改善箇所説明図

基準不適合状態にあると認める構造、装置又は性能の状況及び原因

ユニバーサルジョイント取付ボルト

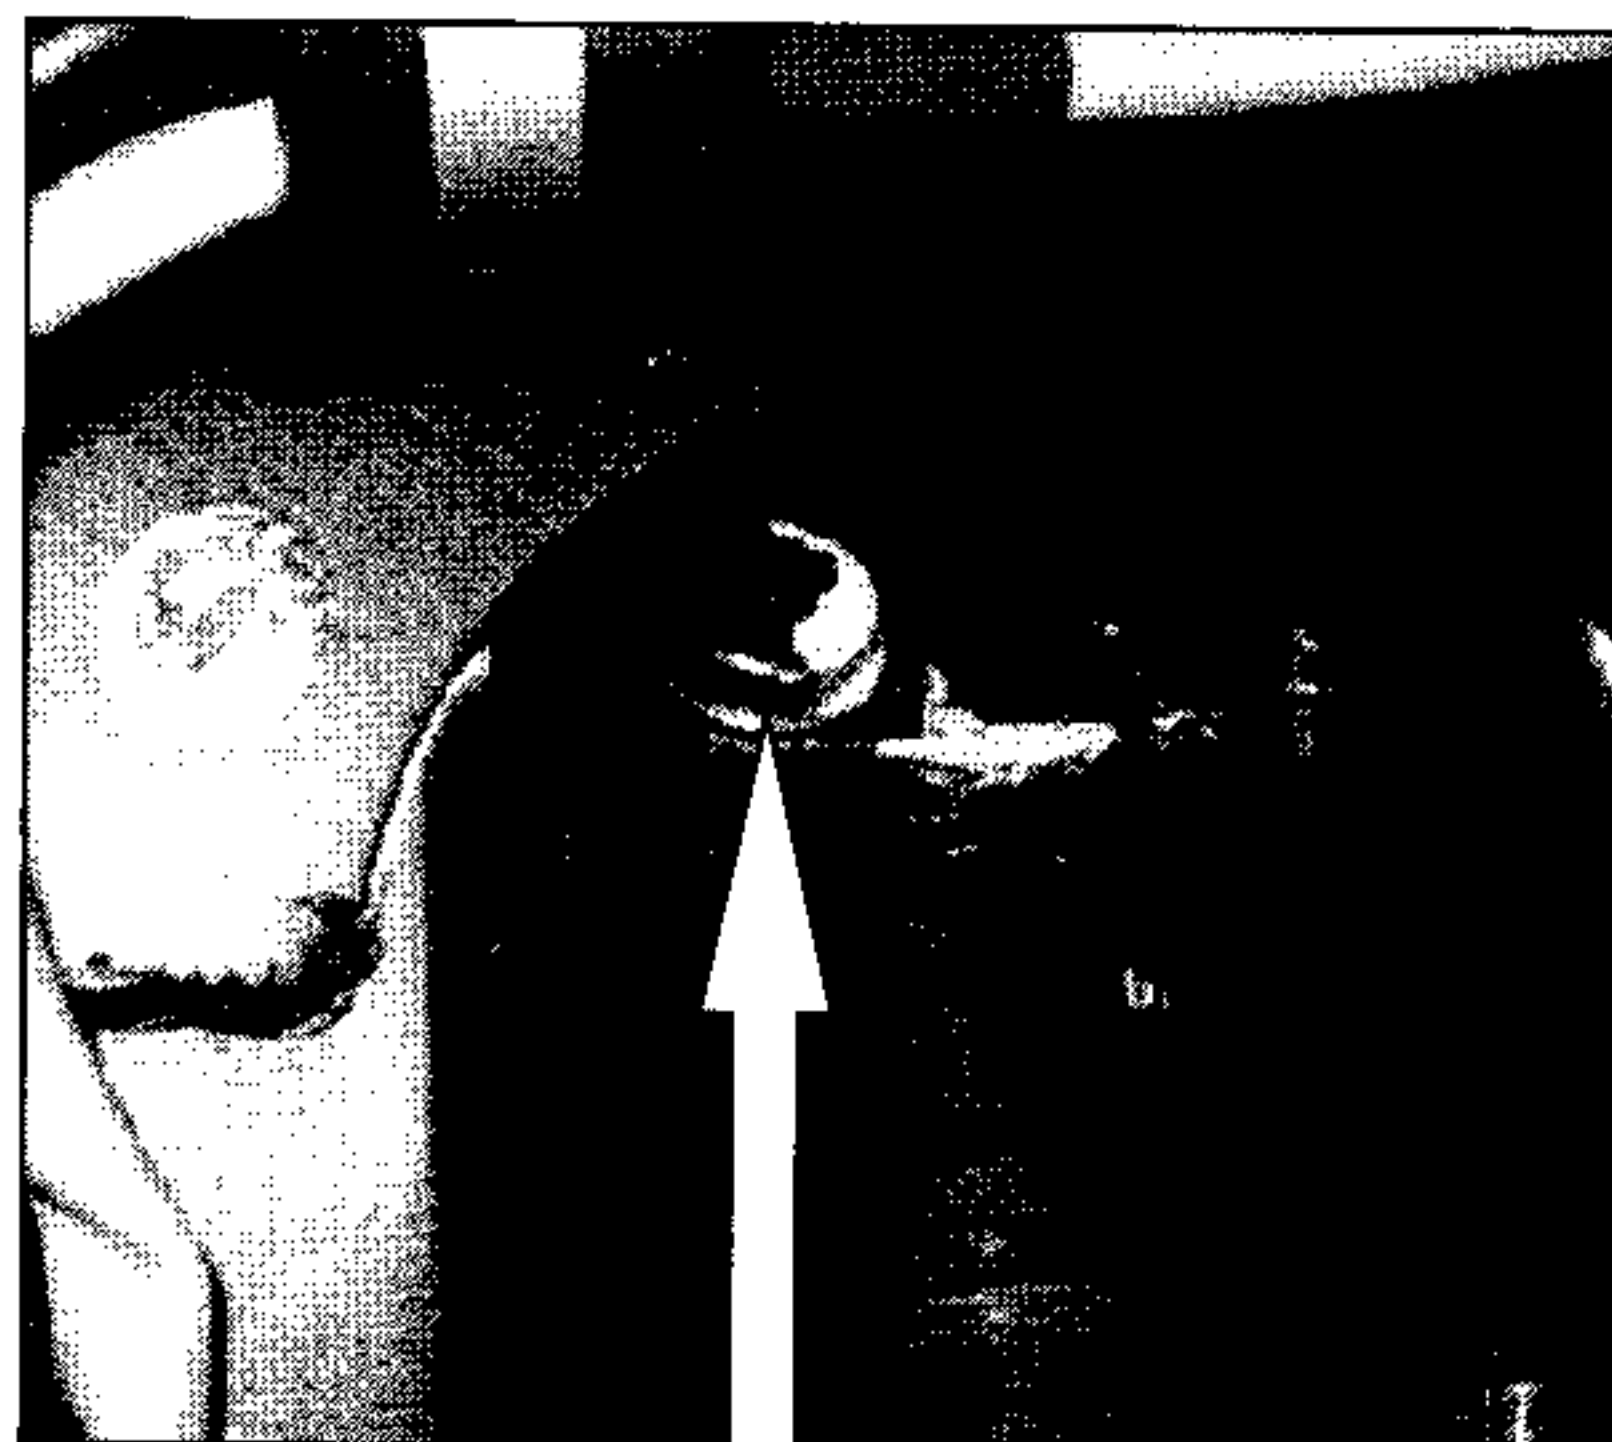
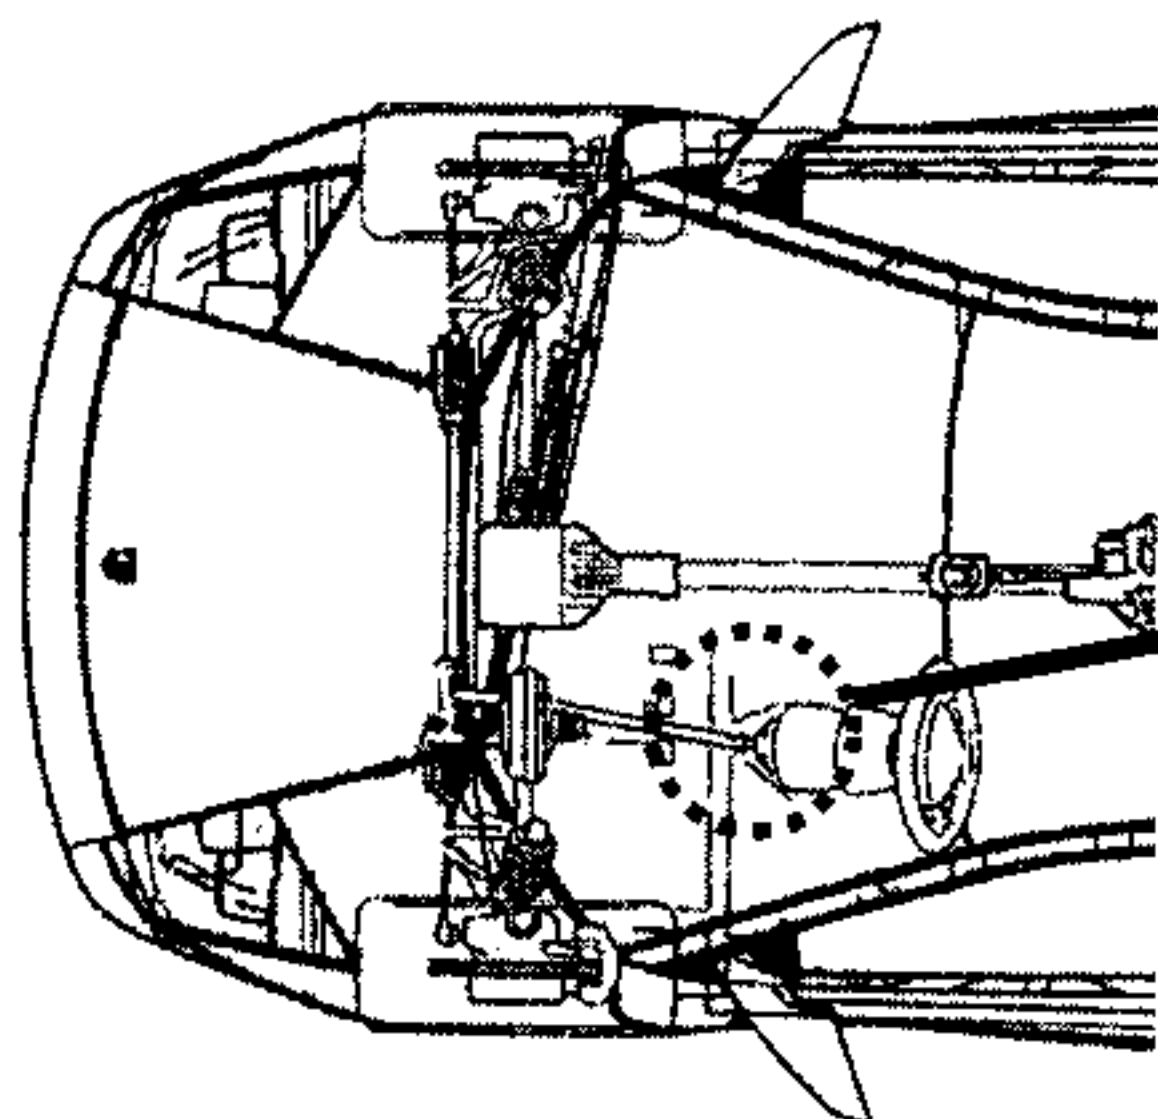
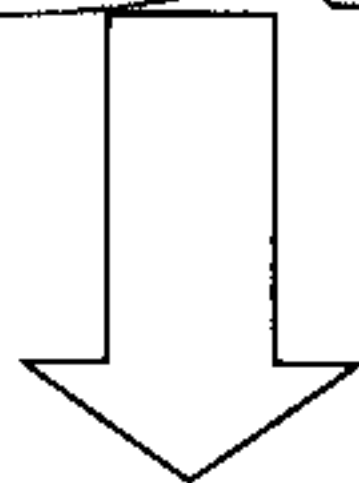
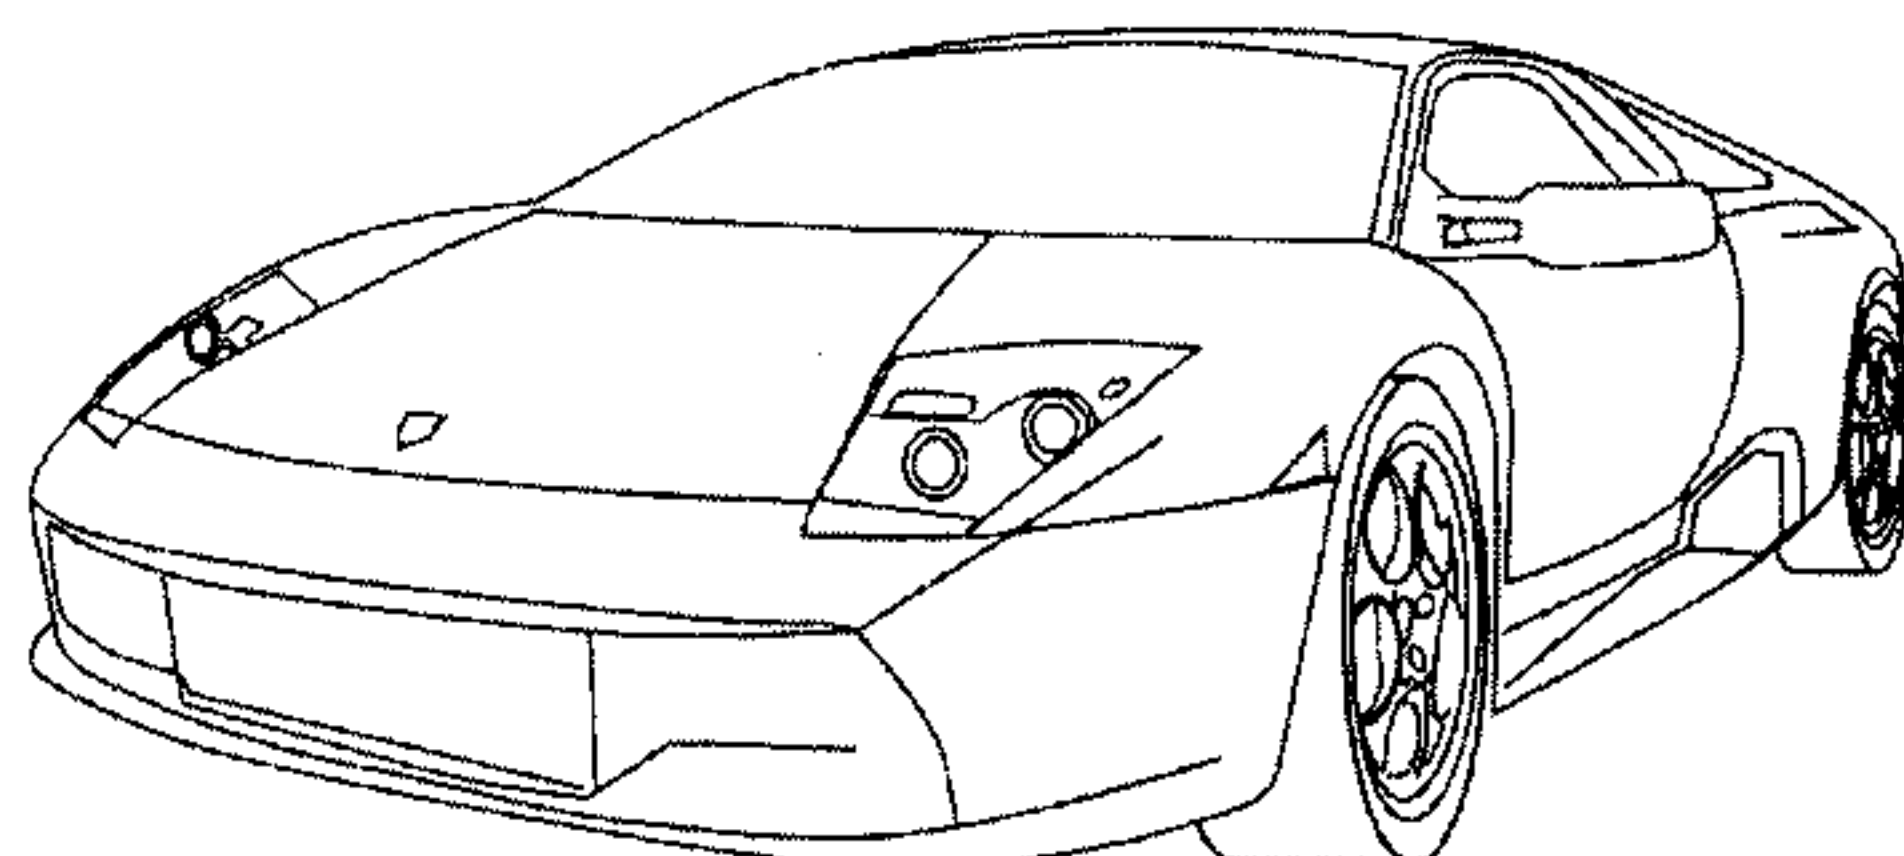
ステアリングシャフトのユニバーサルジョイント取付ボルトの締め付けが不十分なため、走行時の振動等により当該ボルトが緩むことがある。そのため、ジョイント部にガタが生じ、最悪の場合、ステアリングシャフトが外れてかじ取り操作が出来なくなるおそれがある。

全車両、当該ボルトを規定トルクで締め付ける。
